ALLE BCC 230V UND 115V
ALLE BOX 30 150 230V UND 115V
ALLE WAVE 30 230V UND 115V

DETAILS: Ersatz des Karbonatorkessel 0,5 LT Code 130010.

BEANTRAGT VON: Blupura (PMT 62/2022).

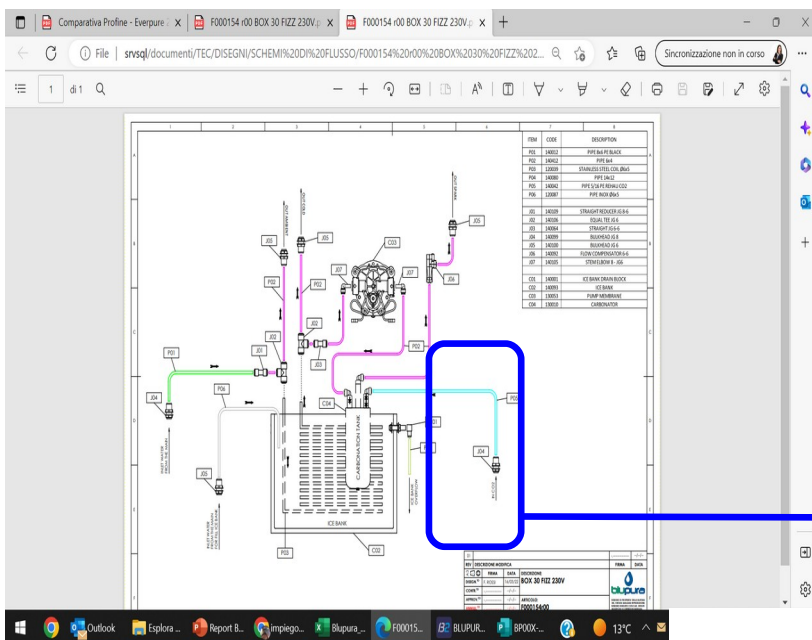
GRUND: Technische Verbesserung für das Schmelzen des kohlendioxidhaltigen Wassersystems mit 0,5Lt Karbonatorkessel.

ÄNDERUNGSVORSCHLAG: Verbessertes Upgrade mit neuem Karbonatorkessel mit 1,25 mm Wassereinlassanschluss, wodurch der Wassereinlass erhöht werden kann.

Die Explosionszeichnungen ändern sich nicht.
Die Ersatzteilliste ändert sich mit der neuen Artikelnummer 130261
Keine Preiserhöhung
